志賀原子力発電所運転差止請求事件

上 申 書

志賀原子力発電所2号炉

敷地及び敷地周辺の地質・地質構造について 【追加調査計画】

【福浦断層南部の地形図】

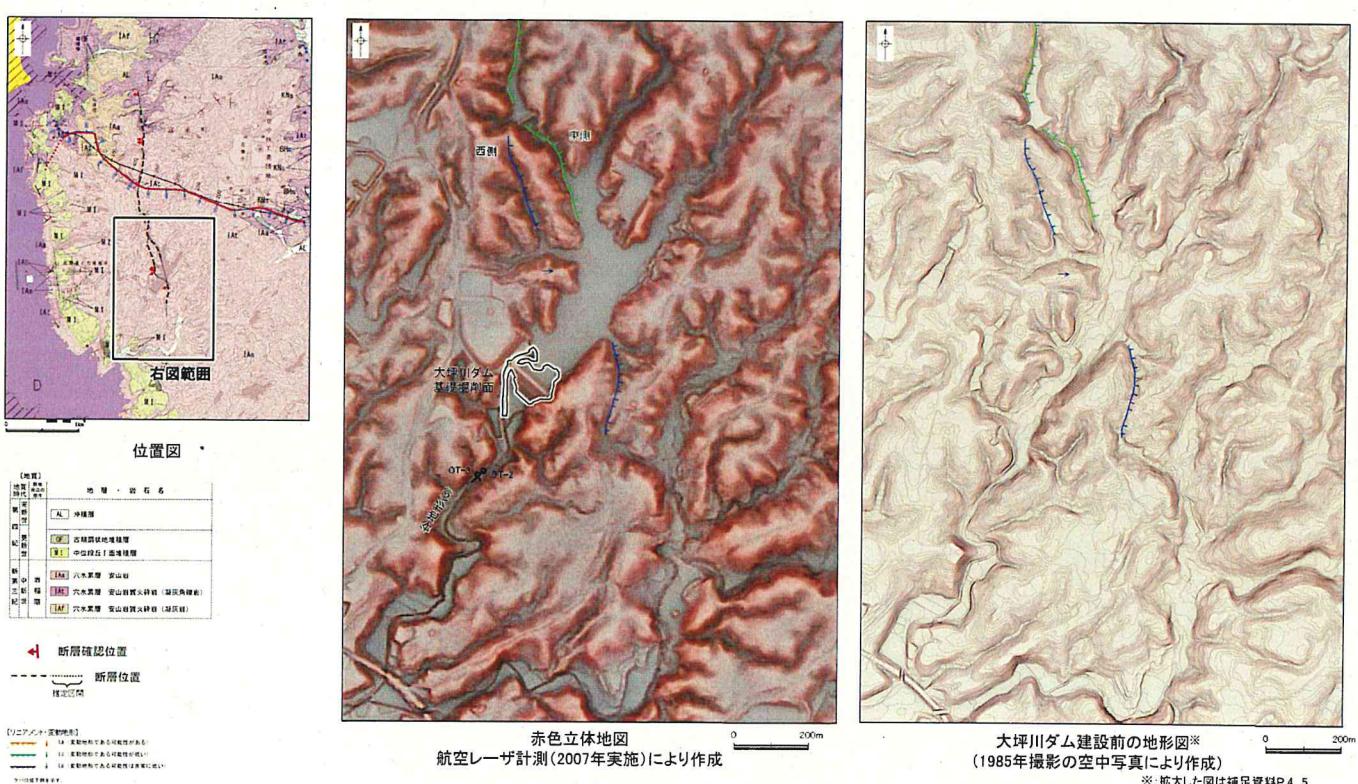
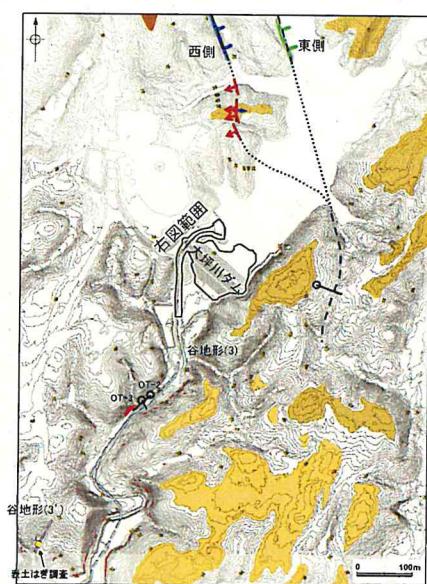
コメントNo.21の回答

- 福浦断層南端付近に関する追加調査計画の策定にあたり、事前の検討として、当該位置付近にある大坪川ダム建設前の地形・地質データを確認した(コメントNo.21に関連)。
- 大坪川ダム建設前の地形図(下図)及び赤色立体地図(次頁)を確認した結果、現在のダム湖内に対応する位置にリニアメント・変動地形は判読されず、大坪川ダム右岸で推定した2本の断層の南方へのトレースを特定することができない。
- 大坪川ダムの地質観察データ(次々頁)を確認した結果、福浦断層に調和的な断層は認められず、福浦断層は大坪川ダム下流には延長しない。なお、大坪川ダムの下流方向にあたる谷地形(3)の位置で実施したボーリング調査(OT-2孔、OT-3孔)及び露頭調査では谷地形(3)の走向に対応する断層は認められず、また谷地形(3)の直進方向に認められる短い谷地形(3')の位置で実施した表土はぎ調査においても、断層は認められない(第1009回審査会合)。

【大坪川ダム基礎掘削面 地質観察結果】

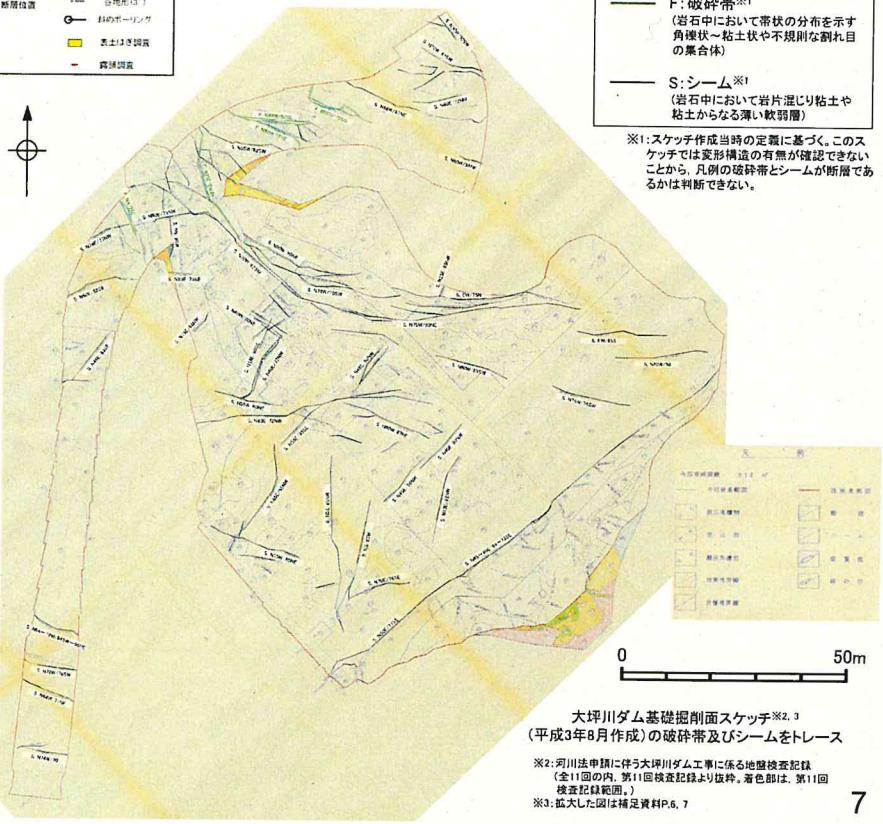
コメントNo.21の回答

- ・大坪川ダムの建設時の地質観察データを確認した結果、破碎帯及びシームが示されている。
- ・これらの破碎帯及びシームは、概ね連続性に乏しく、福浦断層と走向・傾斜が調和的で連続性のあるものは認められない。
- ・なお、基礎掘削面の南東部にNE-SW走向のシームが連続して示されているものの、南東傾斜であり、福浦断層の西傾斜とは整合しない。また、その南西方延長にあたる谷地形(3)の位置で実施したボーリング調査(OT-2孔、OT-3孔)及び露頭調査では、谷地形(3)の走向に対応する断層は認められず、また谷地形(3)の直進方向に認められる短い谷地形(3')の位置で実施した表土はぎ調査においても、断層は認められない(第1009回審査会合)。

【福浦断層に関する追加調査計画※ 位置図】

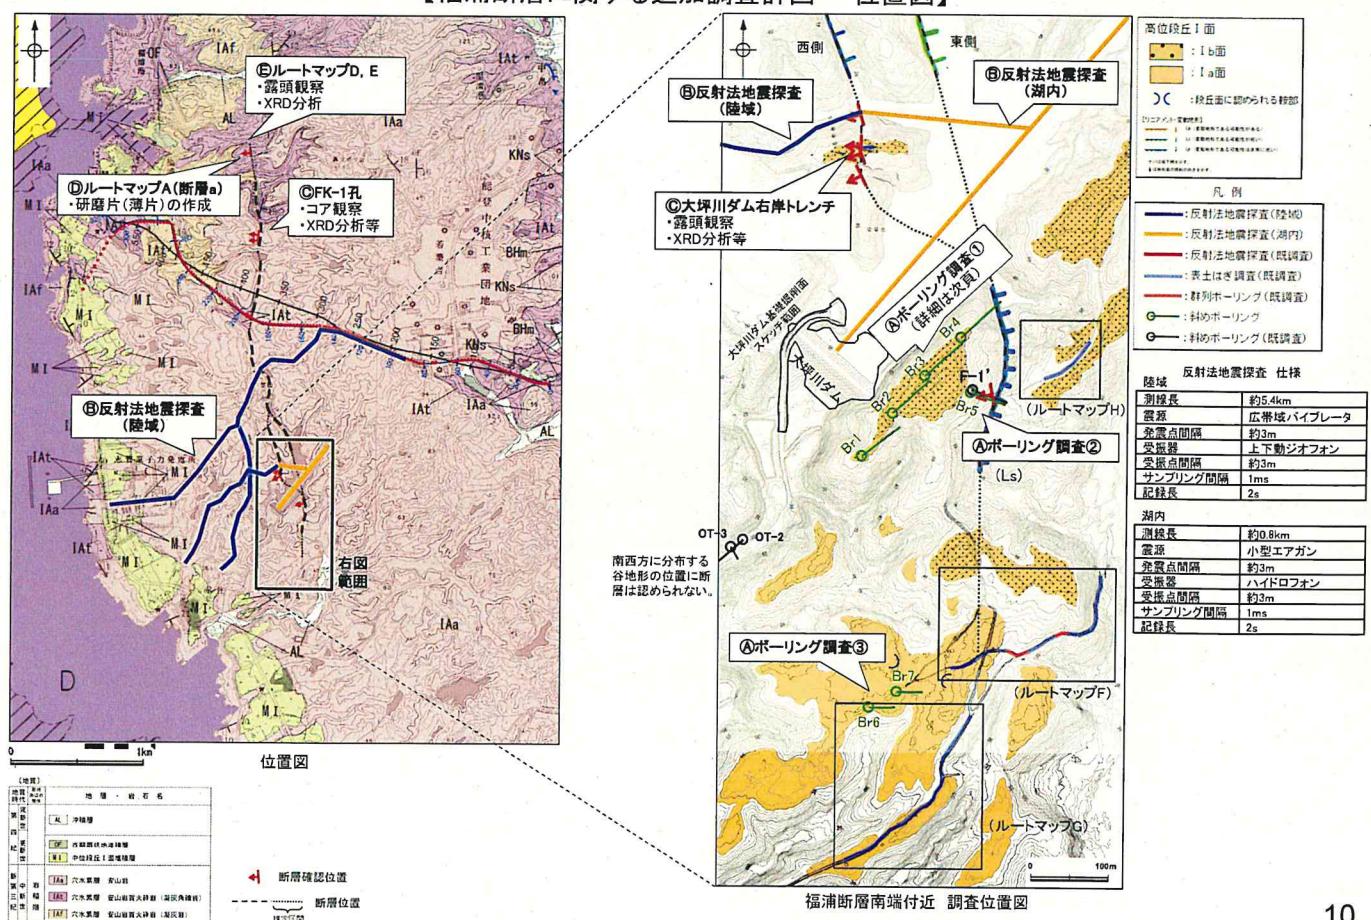
【福浦断層の南端付近に関する追加調査計画】

調査の目的	対応するコメント	調査の内容	調査位置(次々頁)	調査期間(予定)
ボーリング調査① (大坪川ダム左岸付近)	・大坪川ダム右岸の2本の断層の南方延長については、改変前の地形図(P.5, 6)、大坪川ダムの基礎掘削面観察結果(P.7)等を踏まえると、大坪川ダム下流方向には延長しないことから、大坪川ダム左岸で群列ボーリングを実施し、福浦断層の有無、断層トレースを確認する。	・実施本数:4本※ Br1～4, 挖進傾斜:45°, 挖進長:各100m	22	【掘削】 2022年1月上旬～2022年2月下旬 【コア観察】 2022年1月中旬～2022年3月中旬
ボーリング調査② (F-1' 孔付近)		・実施本数:1本※ Br5, 挖進傾斜:45°, 挖進長:70m		【掘削】 2021年12月中旬～2022年1月上旬 【コア観察】 2022年1月中旬～2022年1月下旬
ボーリング調査③ (ルートマップG付近)	・リニアメント・変動地形の南西方に北東～南西方向の谷地形及び鞍部が認められることから、群列ボーリングを実施し、断層の有無を確認する。	・実施本数:2本※ Br6～7, 挖進傾斜:45°, 挖進長:各50m	A	【掘削】 2021年12月中旬～2022年1月上旬 【コア観察】 2022年1月中旬～2022年1月下旬
各種分析		・BHTV ・CT画像観察、XRD分析、薄片観察 (破碎部付近等で必要に応じて実施)		2022年1月中旬～2022年3月中旬
反射法地震探査	・敷地から福浦断層南部を横断するように反射法地震探査を実施し、福浦断層南部の断層の位置や傾斜などの地下構造を確認する。	・反射法地震探査、解析: 4測線 総延長: 約6.2km (陸域: 約5.4km, 湖内: 約0.8km)	B	【反射法地震探査】 2022年1月上旬～2022年2月上旬 【解析業務】 2022年2月中旬～2022年3月下旬

調査の目的		対応するコメト	調査の内容	調査位置(次頁)	調査期間(予定)
福浦断層全体		28	・福浦断層の基礎的なデータとして、福浦断層の上下盤に分布する地質や変質状況を確認する。		【露頭観察・ボーリングコア観察】 2022年1月中旬～2022年2月中旬 【XRD分析等】 2022年2月上旬～2022年2月下旬
大坪川ダム右岸トレンチ		29	・上載地層や破碎物の性状から考えられる活動履歴の状況について整理する。	④	
ルートマップA付近		30	・福浦断層北部のルートマップAの断層aと福浦断層の性状や運動センスを比較し、断層aが福浦断層に対応するものか確認する。	⑤	【試料採取・研磨片(薄片)作成】 2022年1月中旬～2022年2月下旬 【研磨片(薄片)観察】 2022年2月下旬～2022年3月上旬
ルートマップD, E付近		31	・ルートマップD, Eに露出する穴水累層について、変質状況を確認する(白色脈の分析)とともに、福浦断層の北方延長位置を横断して地層境界や層理の連続性について確認する。	⑥	【露頭観察】 2022年1月中旬～2022年2月上旬 【XRD分析等】 2022年1月中旬～2022年2月上旬

4. 敷地内断層に関する追加調査計画 一コメントNo.123に関する調査(K-3)一

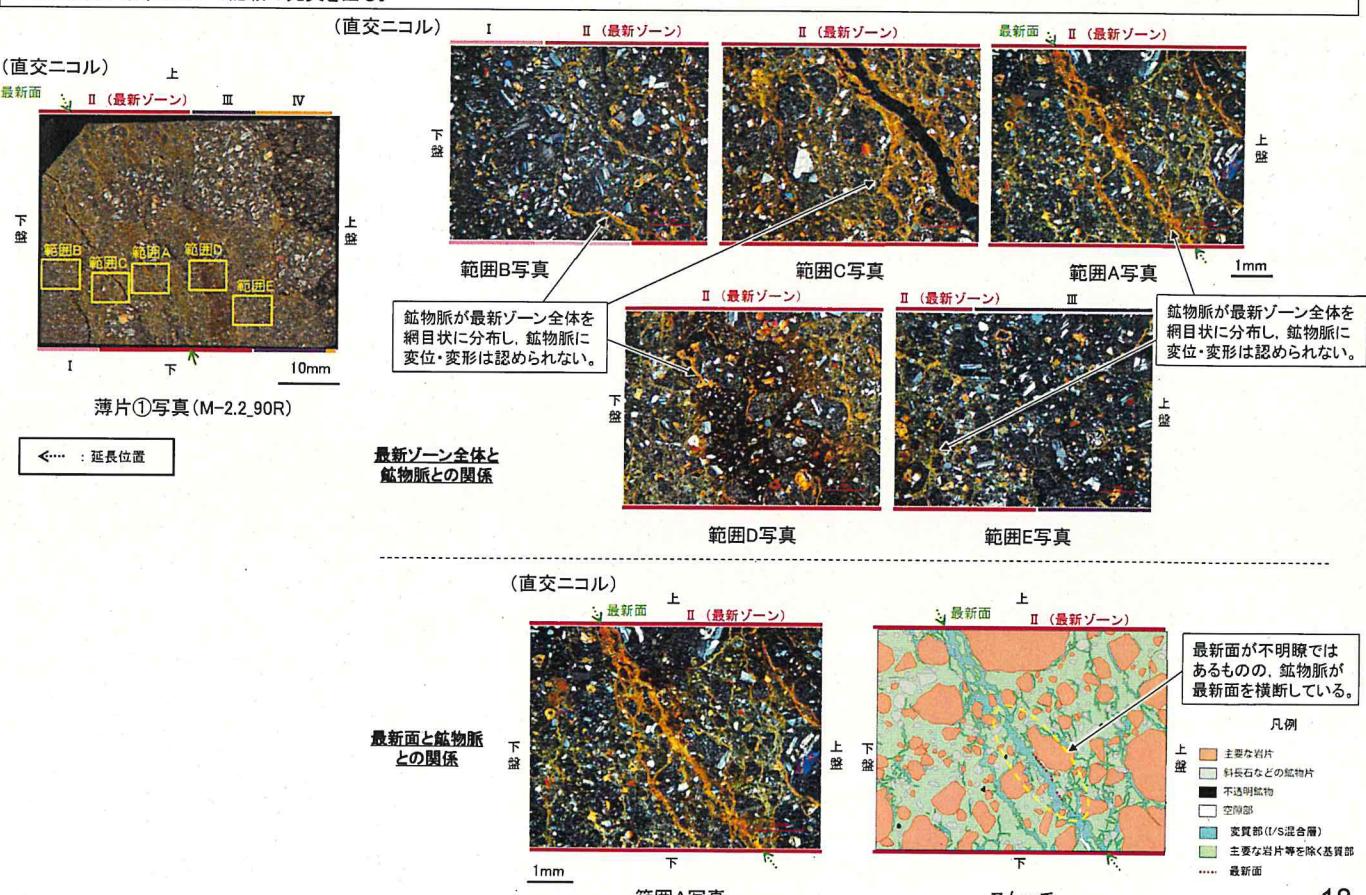
○断層の最新面が不明瞭になっているものもあり、鉱物脈が明瞭に横断しているように見えない箇所については、奥に削り込んだ位置で作成した別の薄片等の観察を実施し、最新面と鉱物脈との切り合い関係が明確な箇所を示す。

OK-3は固結した破碎部からなり最新面が不明瞭であることから、最新面と鉱物脈との切り合い関係に加え、最新ゾーン全体を網目状に分布する鉱物脈の形状についても詳細に観察した上で記載の充実を図る。
